Verkeerskundig onderzoek Centrumplan Ouderkerk aan de Amstel

Verkeerskundige analyse toepassing duurzaam veilig en scan verkeersveilige inrichting voorontwerp

Projectnummer : 2021022

Datum : 24 december 2021

4.1 geen hoogteverschil tussen voetpad en rijweg aanwezig en een geringe kleurscheiding.

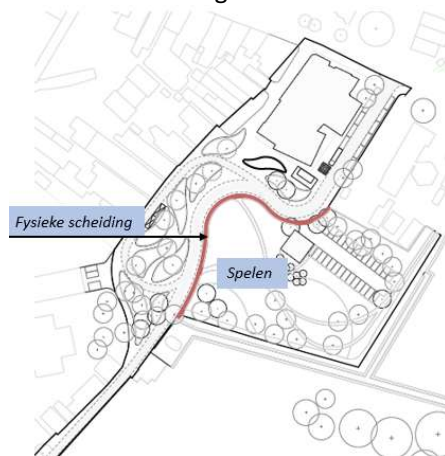
Het voorontwerp en de 3d visualisaties die zijn opgesteld geven een beeld van de toekomstige situatie van de Kerkstraat. Hierin is zichtbaar gemaakt dat er geen hoogteverschil aanwezig is in het voorontwerp. Het verschil tussen rijweg en voetpad is visueel aangegeven door een licht kleur verschil in de bestrating.

4.2 de scheiding tussen spelen en rijweg

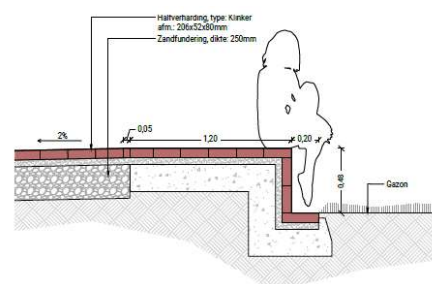
Binnen het ontwerp is de parkfunctie teruggebracht. Dit park zal ook een speelfunctie krijgen. Doordat dit is afgeschermd met een "fysieke zitrand" wordt de speelzone afgeschermd en voldoet hiermee aan genoemde functionele eis.

5.3 rijcurven toetsing laad en losverkeer

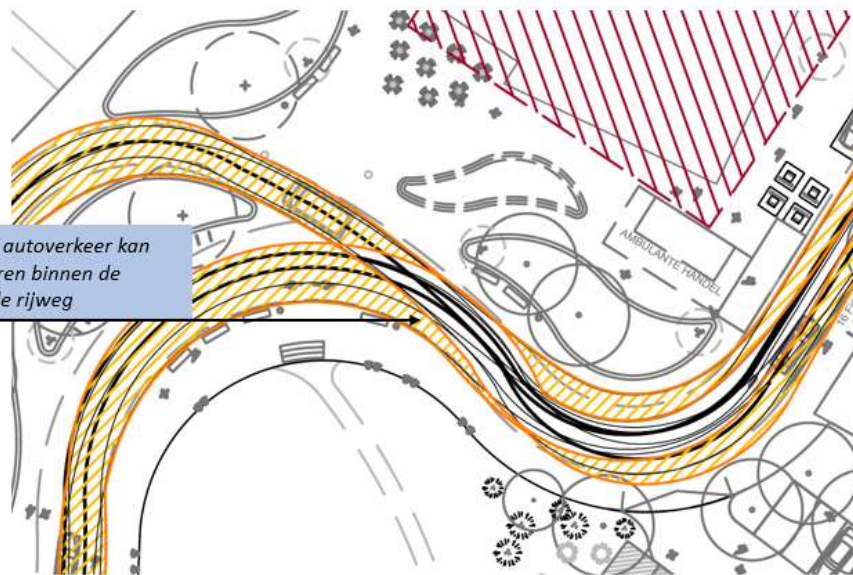
3. Bij locatie 3 zal het gemotoriseerde verkeer op elkaar moeten wachten voordat het kan passeren. Ook op deze locatie is de sleepbeweging van het vrachtverkeer een belangrijk aandachtspunt door de scherpe bocht die gemaakt moet worden.

Vrachtverkeer en autoverkeer kan elkaar niet passeren binnen de aanduiding van de rijweg

5.5 Verkeersstromen analyse

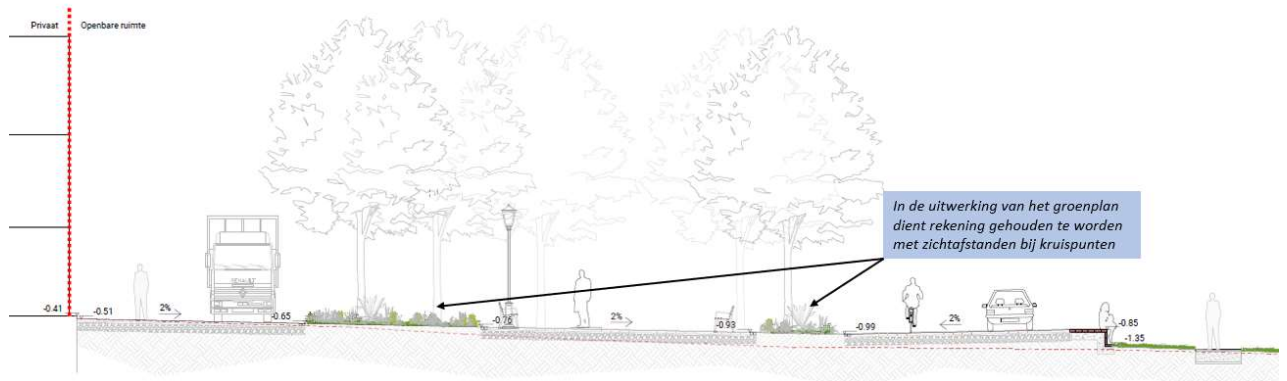
1. Locatie 1
Meerdere verkeersstromen komen samen in een haakse bocht. Ondanks de lage snelheid en inrichting vergt deze locatie aanzienlijke aandacht van de verkeersdeelnemer. In de uitwerking dient hiermee rekening te worden gehouden in zoverre dat er voldoende verlichting is en voldoende zicht blijft voor de verkeersdeelnemers.

2. Locatie 2
Dit betreft het kruisingsvlak bij de entree van de parkeervoorziening. Hierbij is een belangrijk aandachtspunt dat de parkeervoorziening doodlopend is. Dit is voor de bezoeker niet zichtbaar voordat zij de parkeerplaats binnenrijden. Het gevolg is dat er een groter kans bestaat op draai- en keerbewegingen met een nadelig effect voor de verkeersveiligheid. Het zicht dient hier voldoende te zijn omdat meerdere verkeersstromen samen komen.

3. Locatie 3
Op deze locatie komen de wandelpaden en het gemotoriseerde verkeer samen. Voornamelijk de rijroute van het laad- en losverkeer is hier een belangrijk aandachtspunt. Dit rijdt hier naar links en heeft hierdoor een grotere "dode hoek" aan de rechterzijde. Ook is de bocht dusdanig krap dat dit aandacht vergt van de bestuurder. Door de vormgeving van de rijweg kan het voor de weggebruik onduidelijk zijn dat hier een aansluitende weg voor gemotoriseerd verkeer aanwezig is.
Een aanvullend aandachtspunt is de rijrichting. Onduidelijk is of er een verplichte rijrichting aanwezig is bij het uitrijden van het eenrichtingsverkeer of dat hier het verkeer ook richting de Kerkbrug kan rijden. Indien laatstgenoemde mogelijk is, dient de bocht in het ontwerp aangepast te worden.

4. Locatie 4
De totale beschikbare breedte is hier ca. 4.80 m. Dit is onderverdeeld in een rijweg van 3.50 m en een voetstrook van ca. 1.30 m. Dit is onvoldoende breedte om het tweerichtingsverkeer wat aanwezig is te faciliteren. Uit het ontwerp komt niet naar voren op welke manier dit ingepast gaat worden. Passeerstroken zijn niet aangeduid. Tevens dient hier rekening gehouden te worden met een vrije ruimte van 1.20 m ten opzichte van de bestaande gevels. Bij de samenkomst van de overige verkeersstromen van voetgangers en fietsers is er een aanzienlijke kans dat de kwetsbare verkeersdeelnemers onvoldoende ruimte krijgen.

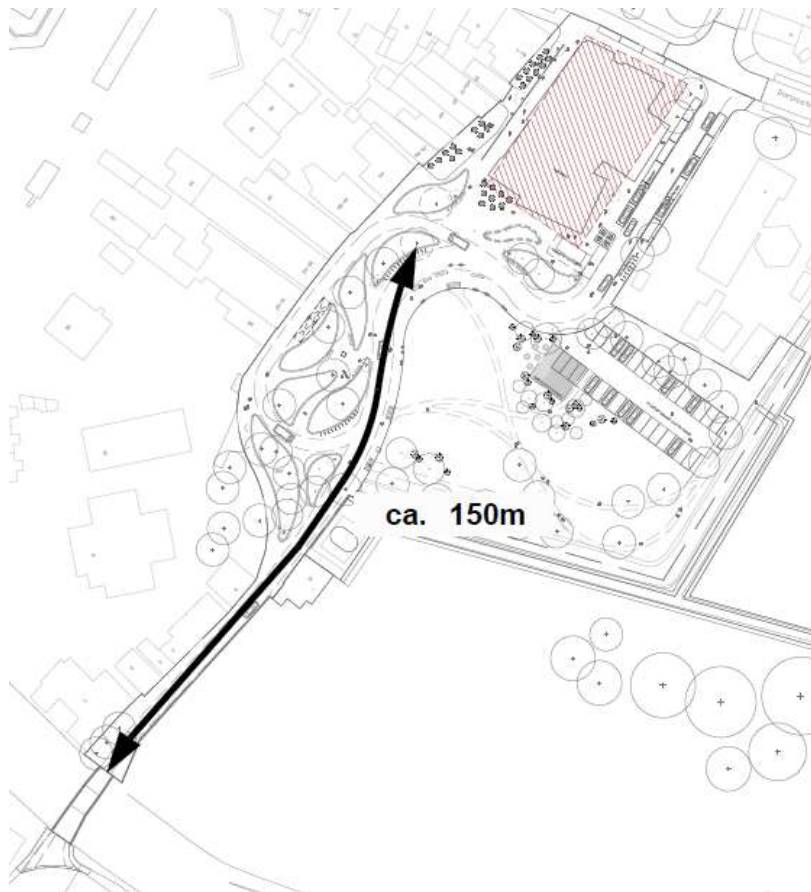
Het kruispunt met de Rondehoep Oost wordt in het nieuwe ontwerp conform de principes van een erf uitgevoerd als een inrit constructie. Het kruispunt van de Kerkstraat met de Dorpsstraat daarentegen als gelijkwaardig plateauconstructie. Deze overgang voldoet niet aan de eisen van een erf overgang en dient aangepast te worden in het definitief ontwerp.

5.8 afbeelding toegankelijkheid minder validen.

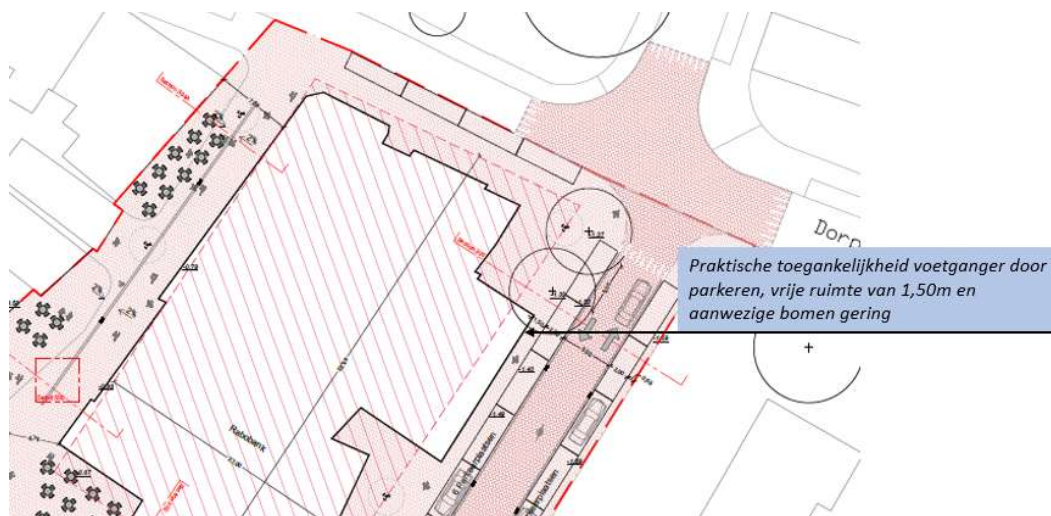
Door de inpassing van een hoogteverschil met trappartij in het ontwerp zijn niet alle voetgangersroutes toegankelijk. Dit zorgt ervoor dat er omloopbewegingen noodzakelijk zijn voor mindervaliden. Op onderstaande afbeelding is met de rode pijl de locatie aangeduid waar er geen toegang is van minder validen. De locaties met groene pijlen zijn wel toegankelijk.

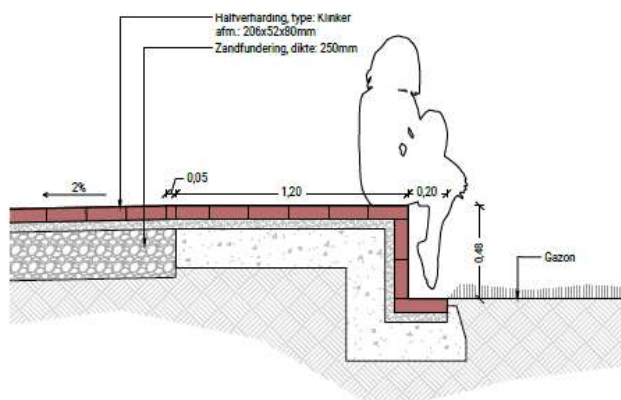
Principes zoals een woonerf vragen extra aandacht in het ontwerp voor blinden en slechtzienden. In het voorontwerp zijn hier nog geen maatregelen voor ingepast. Dit dient in het definitief ontwerp opgenomen te worden zodat de openbare ruimte op een goede manier toegankelijk is voor iedere verkeersdeelnemer.
